## **Kv Sigyn 30, Falugatan 14, Stockholms kommun**

### **Utlåtande angående rivning av väggar**

Fig 1 – Planritning med planerade förändringar. Befintliga och nya väggar i svart färg, väggar som ska rivas i grå färg.

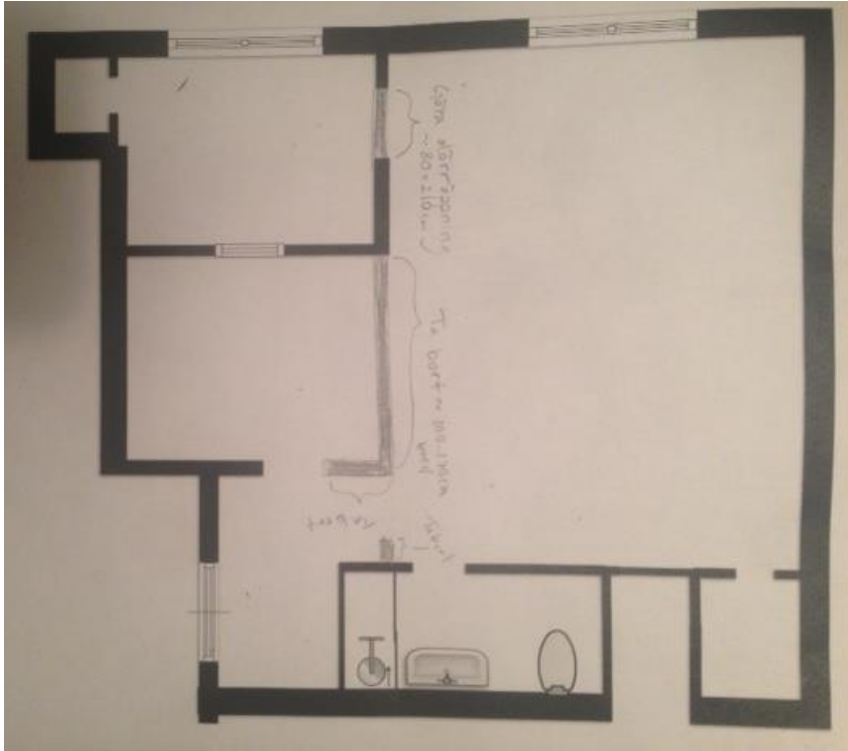
I lägenhet 104 avser lägenhetsinnehavaren att göra förändringar av planlösningen, varvid delar av befintliga väggar avses att rivas. Omfattning enligt fig 1.

Ingen av väggarna som ska rivas har någon bärande och/eller stomstabiliserande funktion och rivningen kan således utföras utan några särskilda konstruktiva åtgärder.

Hänsyn ska dock tas till eventuella el- och VVS-installationer i väggarna, särskilt om dessa även betjänar andra lägenheter.

Rivning av väggarna i anslutning till under- och ovanliggande bjälklag och intilliggande väggar ska ske med sådan metod att inga bärande delar av dessa kommer till skada.

Fig 2 – Befintlig K-ritning med nuvarande planlösning

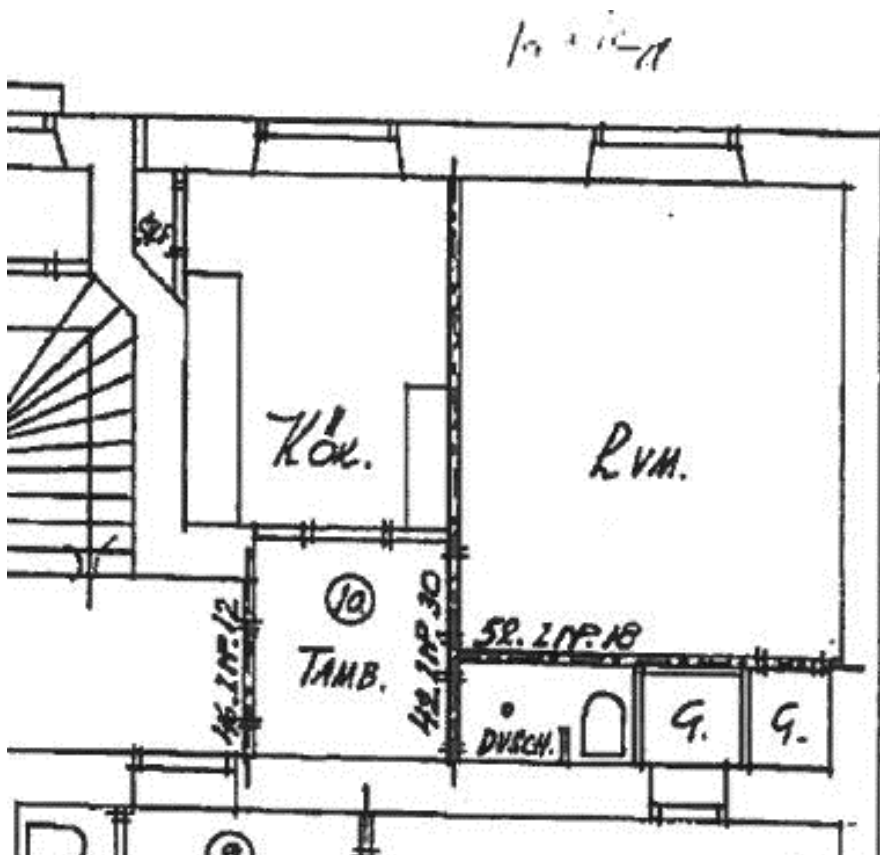
- Planritning med planerade förändringar, se fig 1.
- Befintlig K-ritning med nuvarande planlösning och planerade förändringar, se fig 2
